製品一部変更のお知らせ

型番：ML-11-30F シリーズ
上記を基本とする特注品を含みます。

- 1) 型番： ML-11-30Fシリーズ
上記を基本とする特注品を含みます。

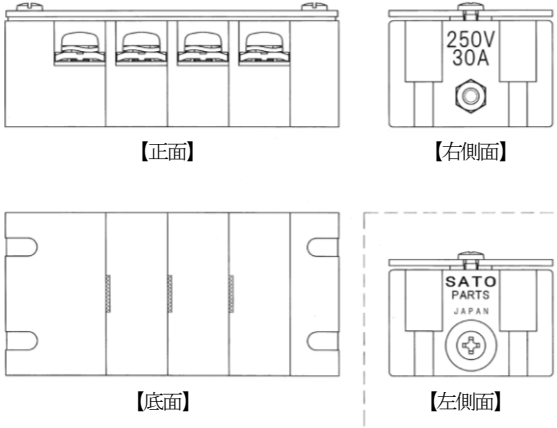
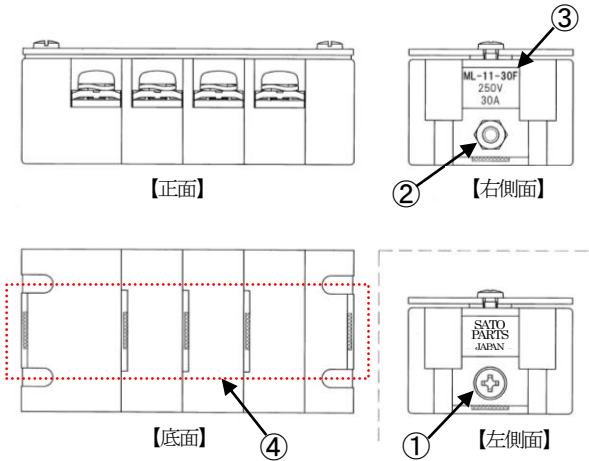
変更前	変更後
 <p>例：ML-11-30F-4P</p>	 <p>例：ML-11-30F-4P</p>
<p>フェノール樹脂 材料メーカー：住友ベークライト(株) 品番：PM-8425J UL 難燃グレード：UL94V-0 (0.71mm)</p>	<p>⑤フェノール樹脂 (アンモニアフリー) 材料メーカー：住友ベークライト(株) 品番：PM-9750 UL 難燃グレード：UL94V-0 (0.43mm)</p>
<p>【変更内容】</p> <ul style="list-style-type: none"> ① ねじ頭が収まる箇所の孔径を小さくする。 ② ナット取付方向の変更。(左右二面幅 → 上下二面幅) ③ 型番『ML-11-30F』を追加する。 ④ ゲート部形状、位置を変更する。 ⑤ フェノール樹脂は、同材料メーカーのアンモニアフリー材へ変更する。

- 3) 変更の理由： 金型老朽化に伴い、金型更新を行いました。
材料につきましては、お客様の要望よりアンモニアフリー材を採用しました。
- 4) 実施の時期： 2023年6月 弊社生産分より順次。
受注状況の変化により多少前後する場合がございます。
- 5) その他： 本変更により製品仕様書等が必要な場合は、弊社営業担当まで別途ご請求下さい。
尚、変更品につきましては、包装箱に“03.**” (**はいずれかの2桁の英数字)
の表示を行い現行品と区別して参ります。
